Reequipamento do Parque Eólico do Alto do Côto

Volume 8 – Aditamento ao EIA

Nº Trabalho: W25.021

No âmbito do Procedimento de Avaliação de Impacte Ambiental relativo ao projeto de **Reequipamento do Parque Eólico do Alto do Côto** (procedimento de AIA n.º 3923), a Comissão de Avaliação (doravante designada por CA) nomeada para o efeito, entendeu como necessário solicitar um conjunto de elementos adicionais relativos ao Estudo de Impacte Ambiental (EIA), conforme ofício com a ref.^a S020887-202604-DAIA.DAP, DAIA.DAPP.00020.2026, de 21 de abril de 2026.

Figura 2.1 – Implantação do projeto de reequipamento do Parque Eólico do Alto do Coto
[corresponde à figura 4.19 do Relatório Síntese consolidado]

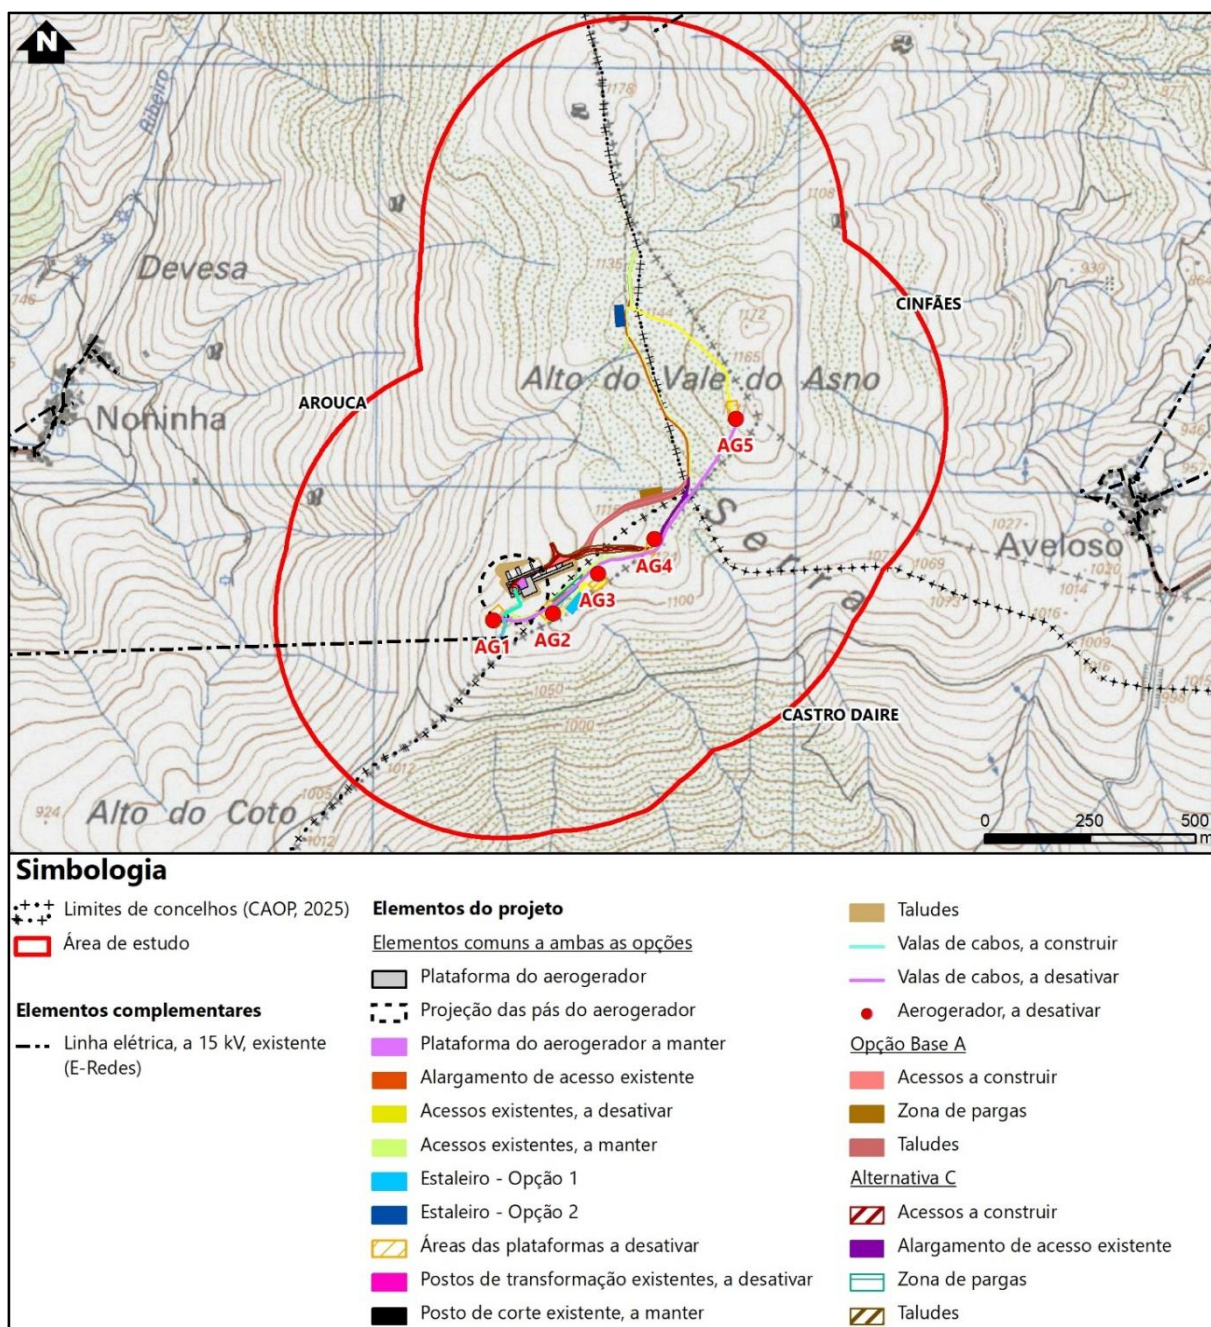
1.3 Rever os limites de concelhos que constam na Figura 4.4 - *Implantação do projeto de reequipamento do Parque Eólico do Alto do Côto* (página 56 do Relatório Síntese), uma vez que, não coincidem com limites apresentados nas Peças Desenhadas do Volume 4. Os limites dos concelhos devem estar coincidentes em todas as peças desenhadas e figuras apresentadas.

Assim, em resposta ao solicitado, com base na Carta Administrativa Oficial de Portugal – CAOP 2025, foram adicionados os limites dos concelhos à *Figura 4.19 - Implantação do projeto de reequipamento do Parque Eólico do Alto do Côto*, a qual se encontra reproduzida abaixo, em conformidade com os limites dos concelhos apresentados nos Desenhos do EIA (**Volume 4**). Importa referir que a figura, na sua versão anterior, apresentava os limites dos concelhos constantes da Carta Militar, os quais se mantêm na presente versão, uma vez que não é possível removê-los.

Figura 2.6 – Ilustração do distanciamento entre os aerogeradores do reequipamento dos Parques Eólicos do Alto do Coto e São Pedro

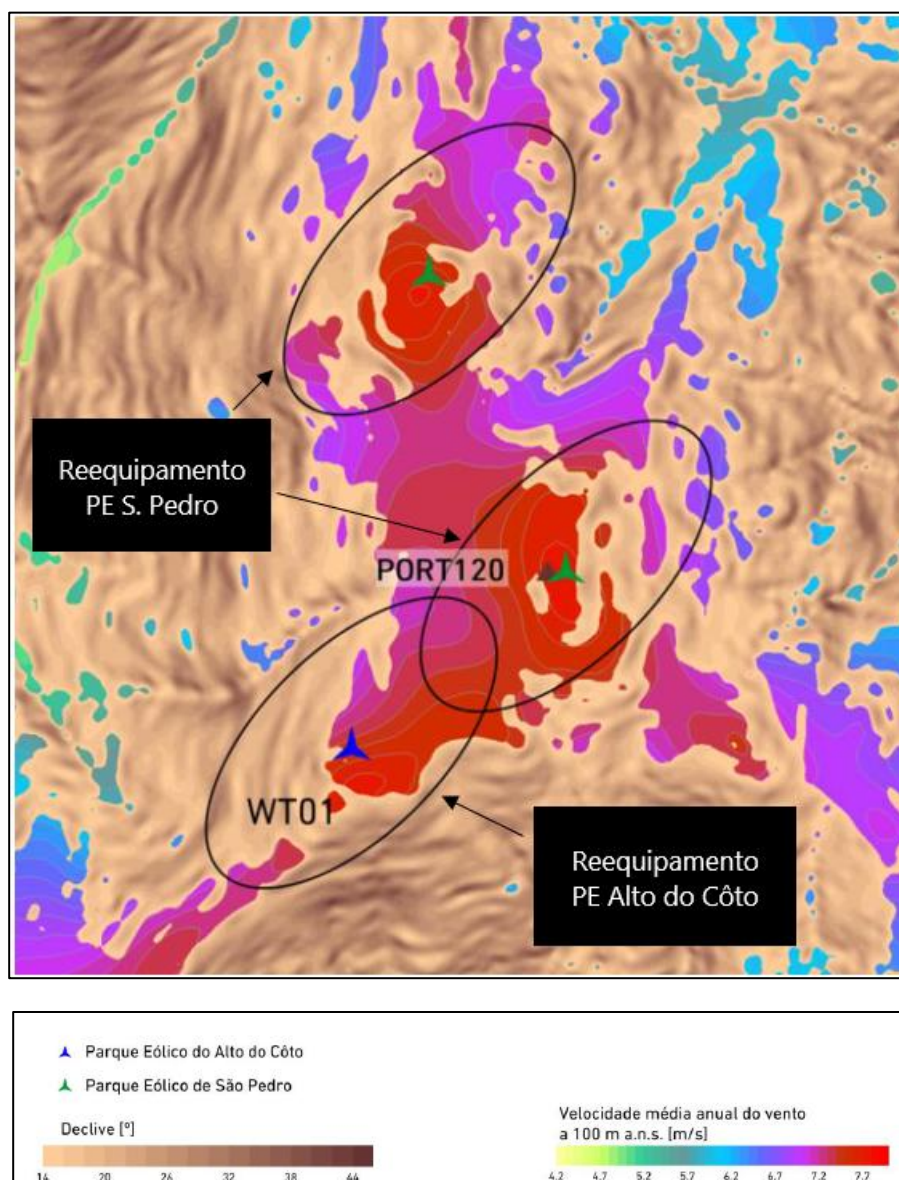
1.8 Tendo em conta que o projeto de reequipamento prevê a implantação do novo aerogerador em área adjacente a dois aerogeradores existentes (e mais afastados do aerogerador previsto para o Parque Eólico de São Pedro), esclarecer (com recurso a fotografias e cartografia de maior detalhe) os motivos pelos quais não é viável a utilização de uma das posições dos aerogeradores a desativar, procedendo à remoção integral das respetivas fundações e, assim, minimizando a área impermeabilizada que permanecerá no terreno.

Assim, e de forma a se garantir o cumprimento das normas europeias a nível de distanciamento mínimo entre aerogeradores, no caso do vento predominante do quadrante nordeste (onde se localiza um dos aerogeradores do reequipamento do PE São Pedro), de 5 raios do diâmetro de cada aerogerador, sem criar efeito esteira e sem criar desgaste e rutura dos componentes, definiu-se o *layout* exposto na figura em baixo.

Figura 2.20 – Síntese das soluções avaliadas para efeitos de comparação

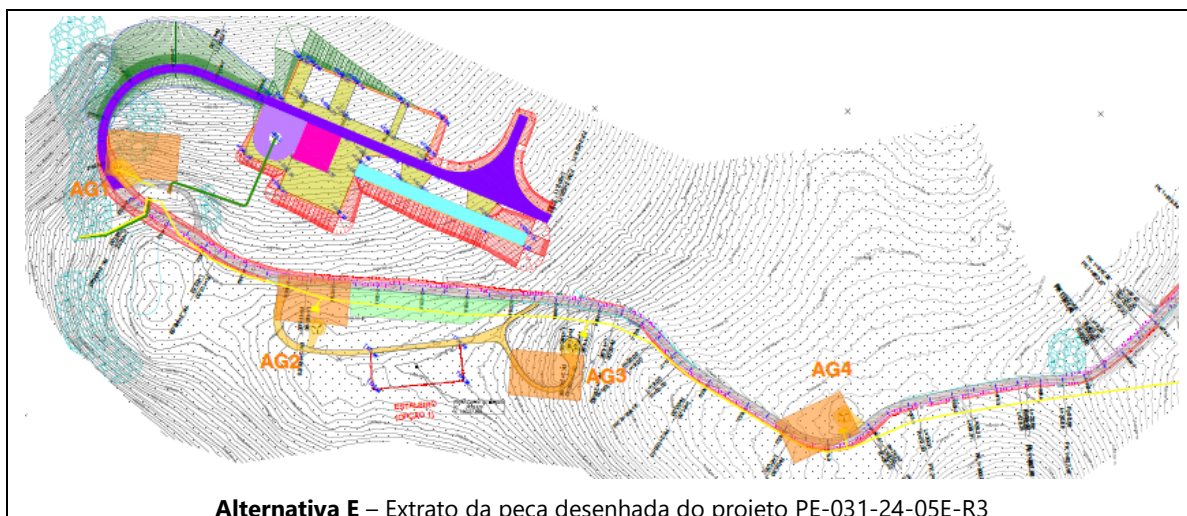
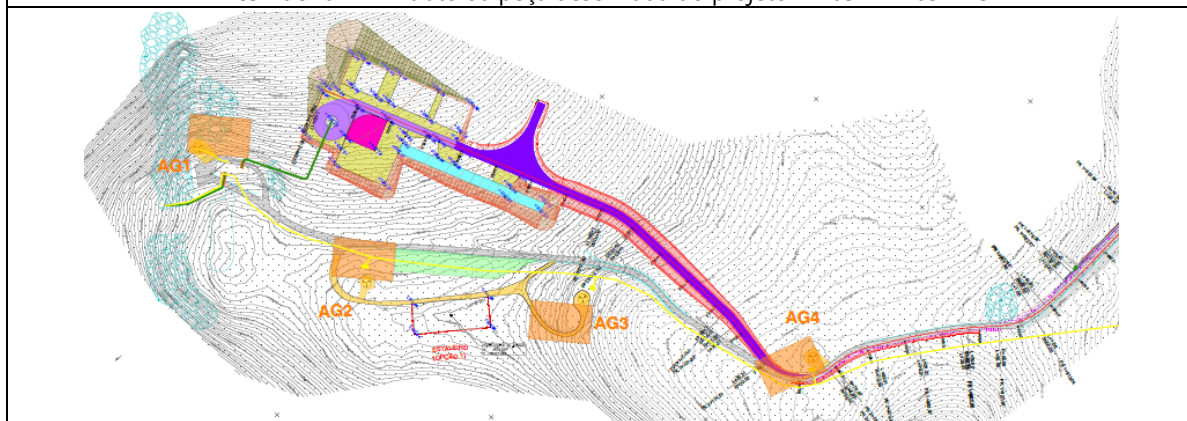
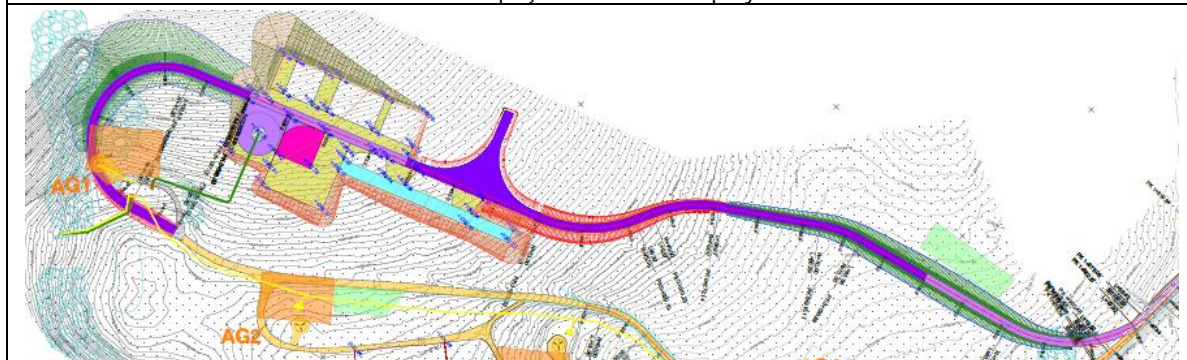
1.13 Esclarecer a opção pela construção de um novo acesso ao aerogerador a implantar, em detrimento do aproveitamento parcial ou total do acesso existente, ainda que sujeito às necessárias beneficiações, tendo em vista a minimização da afetação de áreas integradas na REN (áreas de elevado risco de erosão hídrica do solo), bem como a redução das movimentações de terras adicionais e do risco de erosão associado. Neste sentido, deve ser apresentada alternativa ao acesso apresentado, com uma análise comparativa das duas soluções, incluindo a descrição das intervenções previstas para cada uma, e respetiva avaliação de impactes. No caso de se verificar uma alteração do acesso ao novo aerogerador, esclarecer se a "zona de pargas" se mantém na localização indicada.

Nas figuras seguintes apresenta-se, de forma sintética, o conjunto das cinco soluções de acesso consideradas no estudo comparativo.

De acordo com o capítulo 3. *Conclusão* do Estudo de Alternativas (**Anexo M, Volume 3**), a análise comparativa das cinco opções de acesso ao novo aerogerador permitiu identificar diferenças relevantes entre as soluções em estudo, decorrentes das distintas características técnicas, da respetiva implantação territorial e da expressão dos impactos no âmbito dos descritores ambientais avaliados.

Figura 2.21 – Pormenorização dos trabalhos previstos junto à ocorrência patrimonial (OP) OP2 para o layout do projeto com o acesso opção base A

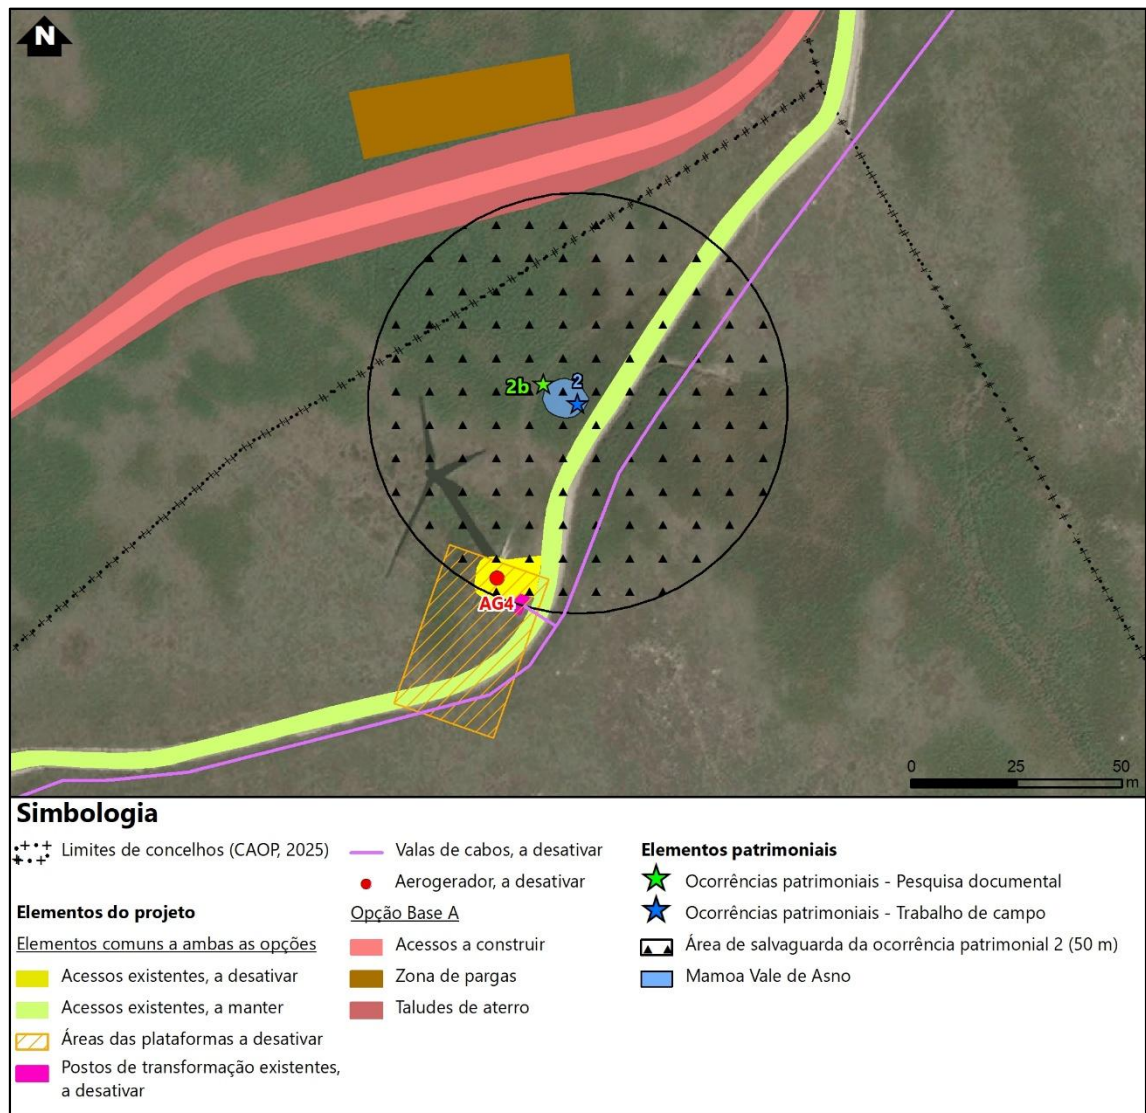
7.1. Apresentar pormenorização da área do acesso a alargar junto à ocorrência patrimonial (OP) OP2. Esta pormenorização deve esclarecer de que forma será realizado o alargamento (para sul), nomeadamente se será realizado em escavação ou em aterro. Deve ser ainda apresentada a planta de pormenor à escala de projeto.

Importa esclarecer que, relativamente à opção base (solução A), no troço do acesso existente localizado na proximidade da OP2 não se prevê qualquer intervenção de alargamento ou alteração da plataforma atualmente existente. Deste modo, não serão realizadas operações de escavação nem de aterro junto da ocorrência patrimonial associadas ao acesso.

Na figura seguinte apresenta-se a localização dos trabalhos previstos no âmbito do projeto, no que respeita à sua relação espacial com a ocorrência patrimonial em avaliação, para o layout associado à opção base A de acesso.
